Alcaldía Municipal del Distrito Central

Enmienda No. 1

La Alcaldía Municipal del Distrito Central, comunica a todas las empresas interesadas en participar en el proceso de Licitación Pública Nacional No. LPuNo-03-AMDC-90-2017, proyecto: **CONSTRUCCION SOLUCION VIAL-TÚNEL PRIMERA ENTRADA COLONIA KENNEDY (GIRO A LA IZQUIERDA) Y OBRAS CONEXAS**, con códigos N° 1504, de acuerdo a lo establecido en la sección I. Instrucciones a los Oferentes (IAO) "cláusula No. 11", Enmienda a los Documentos de Licitación, incisos 11.1, 11.2, 11.3 y 11.4, que se realizan la siguiente modificación e incorporación al documento Bases de Licitación:

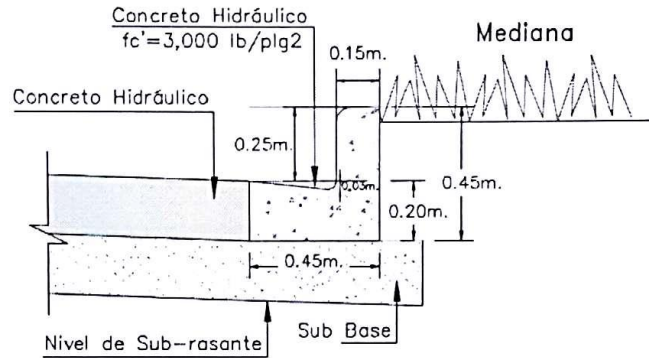
Para calcular el costo de la actividad 5.05, considerar las cantidades de obra siguientes:

5.05 Rotonda e isla en 1era entrada a Col. Kennedy			
N°	Concepto	Cantidad	Unidad
1	Esferas de concreto, r=0.30m, acabado gradineado. Incluye base circular de concreto r=0.40m	16.00	unidad
2	Huellas de concreto, a= 0.30m, acabado gradineado	148.00	m
3	Jardinera Ojival Tipo II	5.00	unidad
4	Jardinera Ojival Tipo I	2.00	unidad
5	Suministro y siembra de césped (Arachis flor amarilla)	68.00	m ²
6	Suministro y colocación de ladrillo picado	163.00	m ²
7	Suministro y siembra de palmera Cycas Revoluta	25.00	unidad
8	Suministro e instalación de losetas de concreto	66.00	m ²
9	Reubicación de Estatua "Jonh F. Kennedy"	1.00	Global

Para la comprobación de las cantidades de obra y detalles referirse al plano V-19/20.

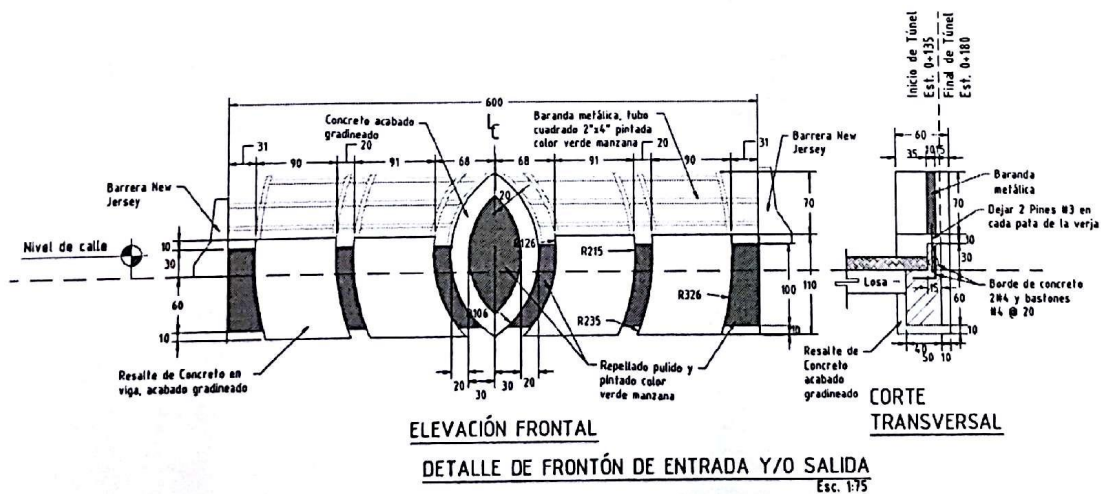
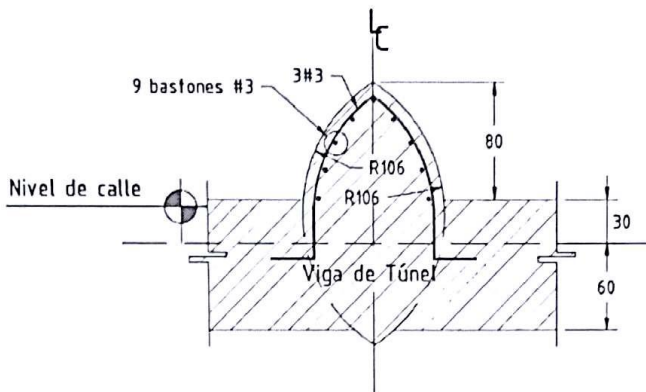
5.07 Viga- Frontón en entrada y/o salida de Túnel			
N°	Concepto	Cantidad	Und
1	Resaltes y borde de concreto en Vigas-Frontón entrada y salida de túnel, acabado gradineado	2.00	und
2	Baranda metálica tubo cuadrado 2"x4" pintada color verde manzana	2.00	und
3	Pintura sobre Concreto	10.00	m ²

Se aclara que en el cuadro de Actividades y Cantidades se debe mantener igual el concepto 5.07 "Viga-Frontón en entrada y/o salida de Túnel", mismo que se pagará por unidad.

Ver detalle estructural de la Viga: referirse al plano E-3/14 y para detalles de resaltes, borde de concreto, baranda y pintura referirse al plano V-20/20.

Se debe tomar en cuenta que la viga frontón deberá fundirse como un solo elemento y usar el tipo de grava especial para lograr el acabado gradineado.

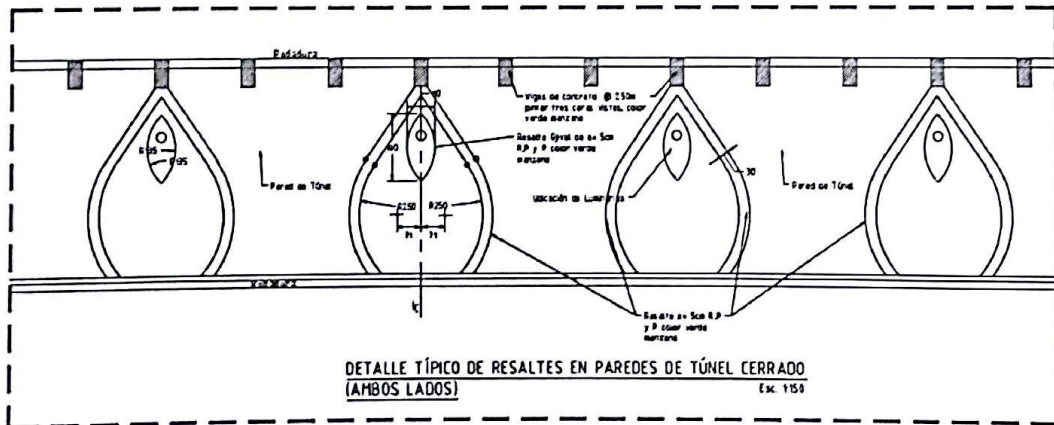
Para calcular el costo de la actividad 5.08, considerar las cantidades de obra siguientes:

Resaltes en paredes de túnel cerrado (Ambos lados)			
N°	Concepto	Cantidad	Und
1	Resalte (Franja) de $a=0.30\text{m}$, $e=0.05\text{m}$, R, P y P	224.64	m
2	Resalte ojival para ubicación de lámparas $e=0.05\text{m}$	16.00	und

Se aclara que en el cuadro de Actividades y Cantidades se debe mantener igual el concepto 5.08 "Resaltes en paredes de túnel", mismo que se pagará por unidad.

Estos resaltes se harán en las dos paredes del túnel en el tramo cerrado. Se deberá realizar el encofrado de dichos resaltes con el espesor indicado en plano V-20/20 y luego proceder a su rociado y tallado. Los acabados finales serán pulido y pintado como indica en el detalle.
